Design af ”Store stier” HOLD 2

Indretning af stald 5B på Grønhøj

Forslag til ændring af sti 553 og 554 – den 26. januar

HOLD 1

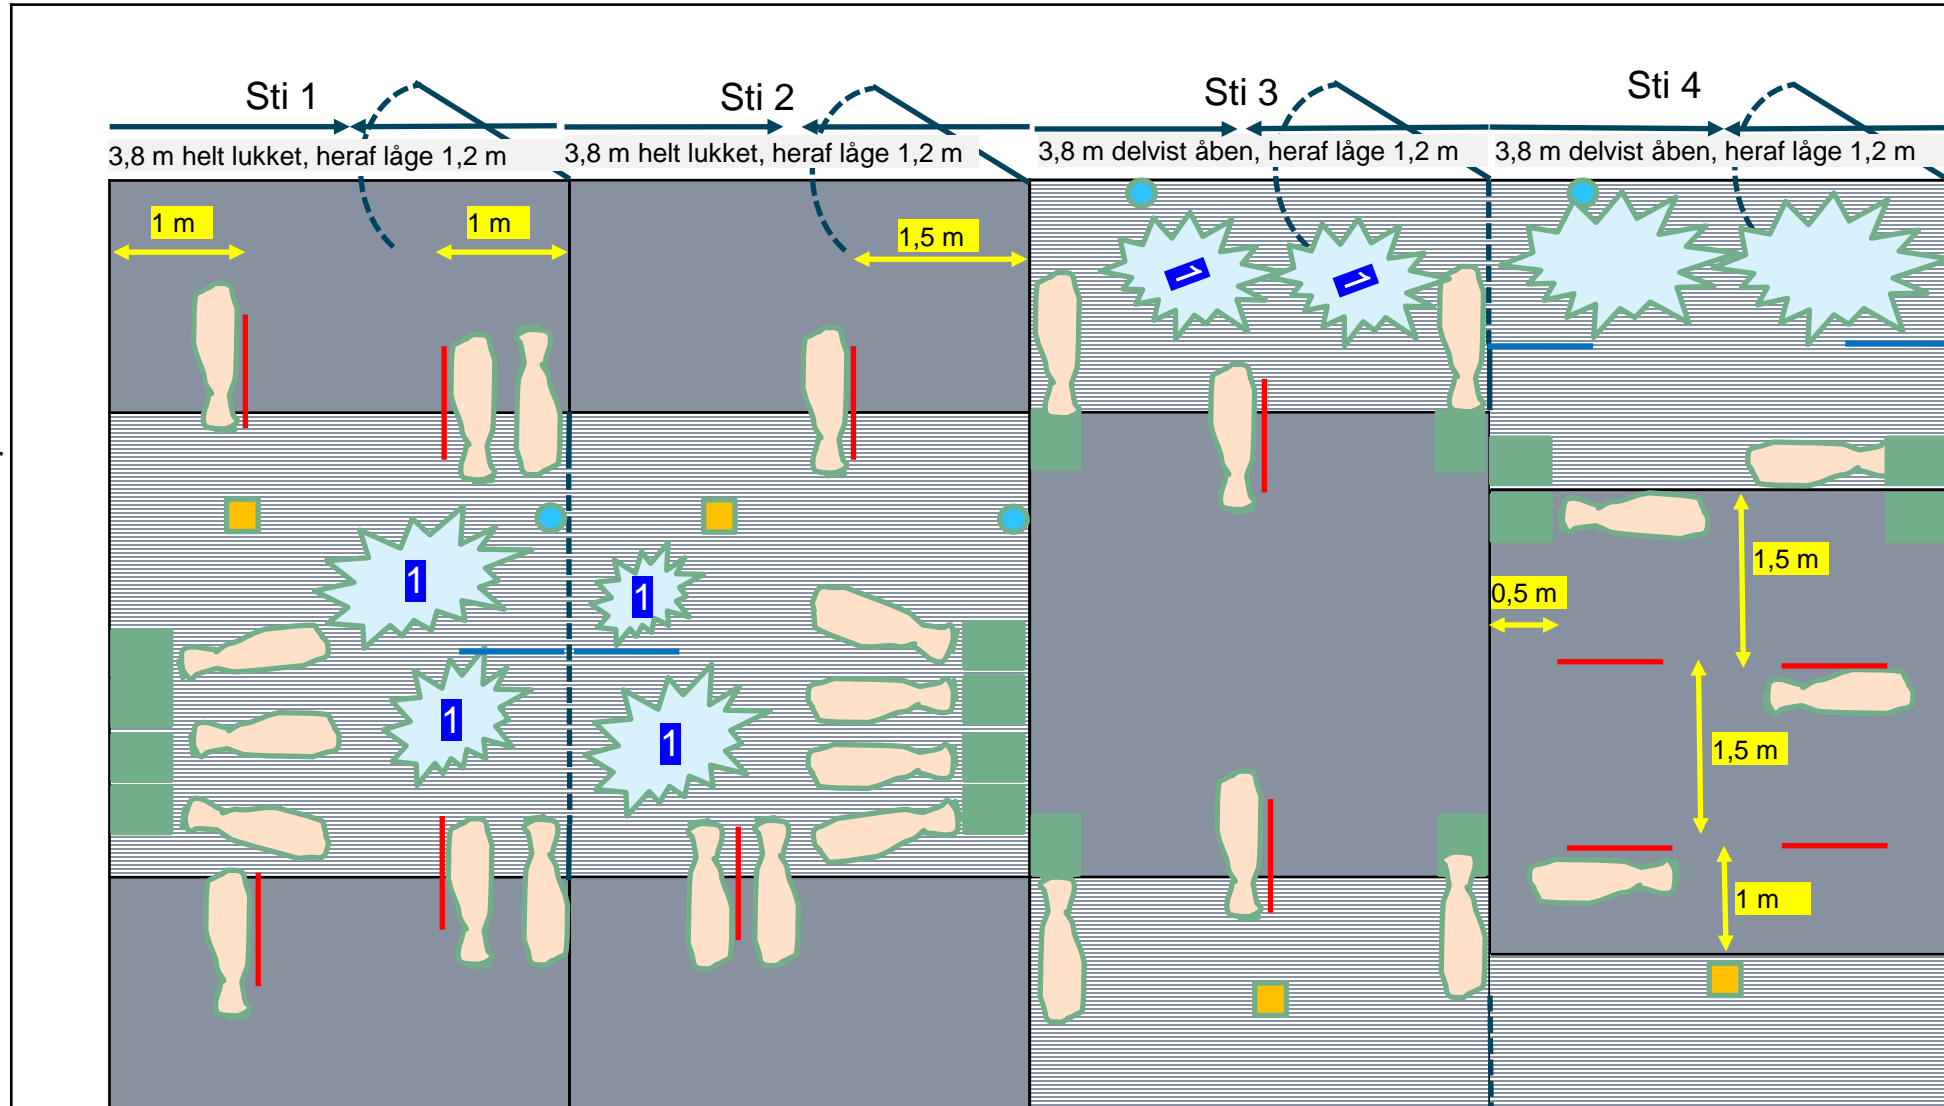
Note 1:
Vandet må ikke
ramme R&B eller
grise der
æder/ligger

LIGGEVÆGGE
men monteres
oven på gulvet,
så de nemt kan
flyttes

Alle liggevægge
er 1 m lange

Svineri på det fast gulv

Afskærmning af det ene leje de første dage

Svineri på det fast gulv i løbet af perioden

Skal vi overveje at rykke begge automater ned på spaltegulvet??

HOLD 2 – forslag til ændringer mærket med gult – tilrettet

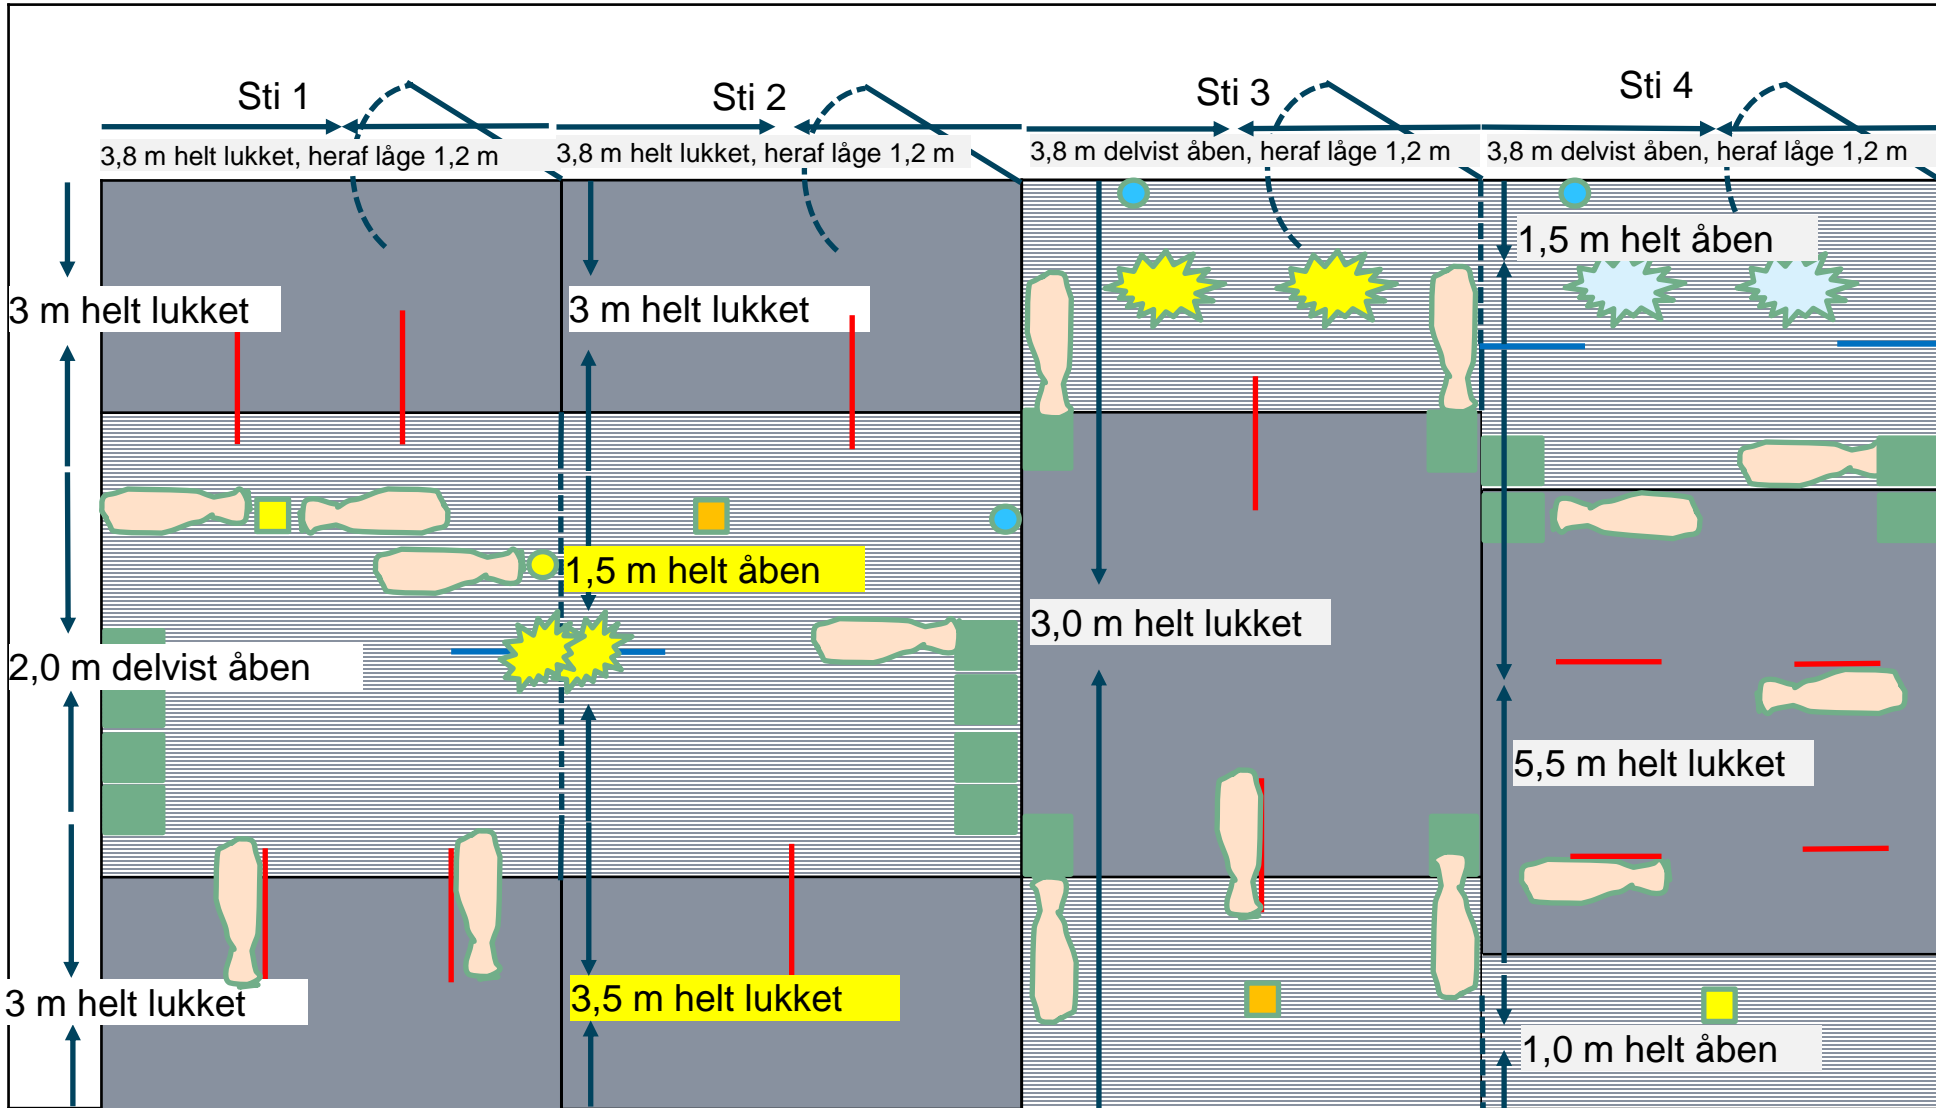
Vi opfinder en ny løsning med 2 halmhække og 2 stålkrybber på en stor plade

- Hvor nemt er det at skrabe?
- Hvor nemt er det at udtage en enkelt gris?
 - og skal ekstra (midlertidigt) inventar ”hjælpe”
- Hvor nemt er det at udlevere til slagtning?
- Hvor nemt er det at vaske stierne?
- Tjek af skema vedr. Vurdering af arbejdsopgaver

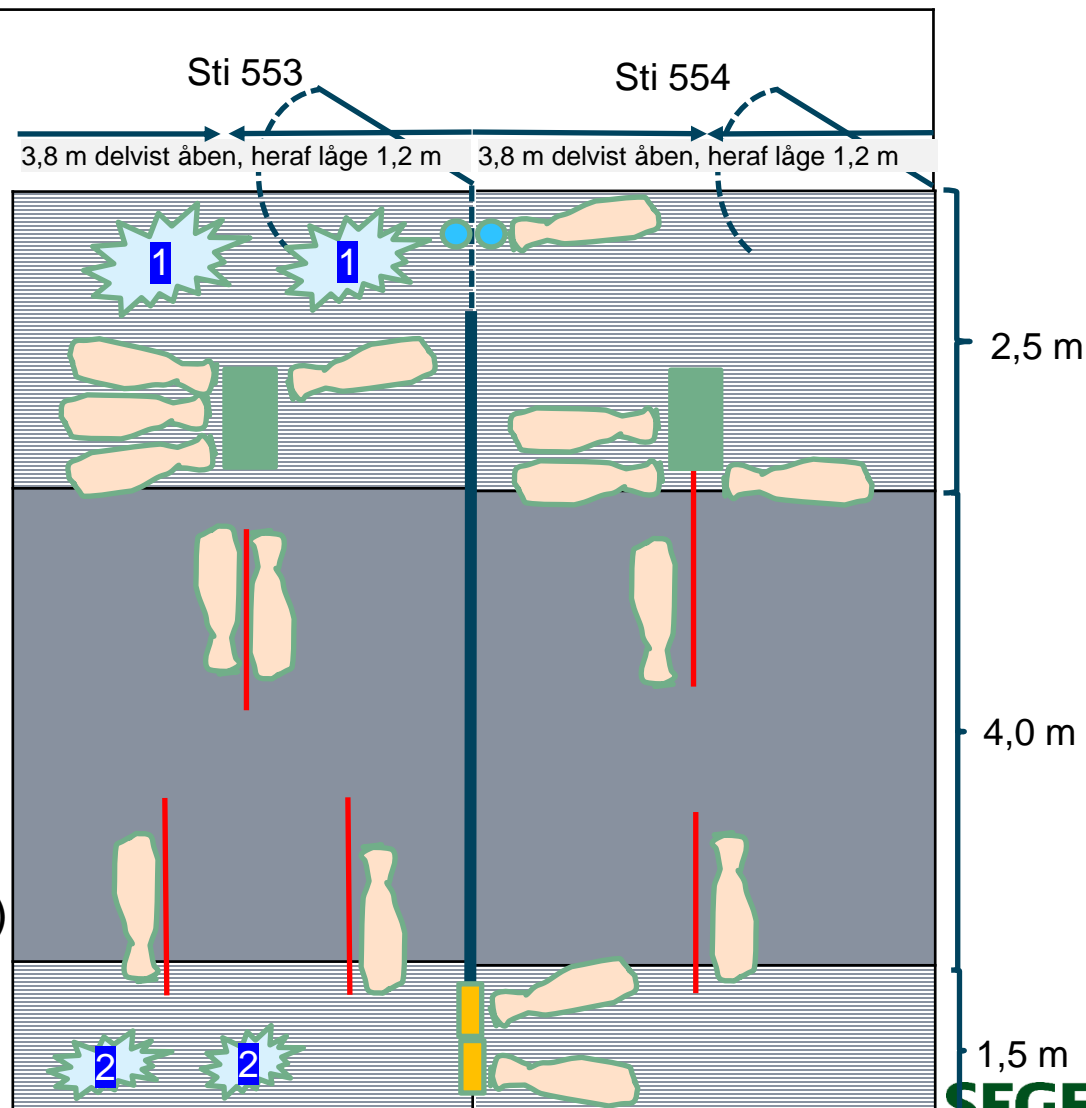
Overbrusning placeres ens i begge stier
Bemærk størrelse på spredebillede og at
1-overbrusning kører hyppigere end
2-overbrusning – altså behov for to strenge
og to styringer

Automaterne skal placeres
25-30 cm fra det faste gulv

I sti 553 skal der opsættes 2 ErgoMat XL
– der skal være 20 cm afstand mellem dem

I sti 554 skal der opsættes 1 ErgoMat XXL

Bemærk at liggevæg ved automaten i sti 554
er længere (1,5 meter) end de øvrige (1 meter)
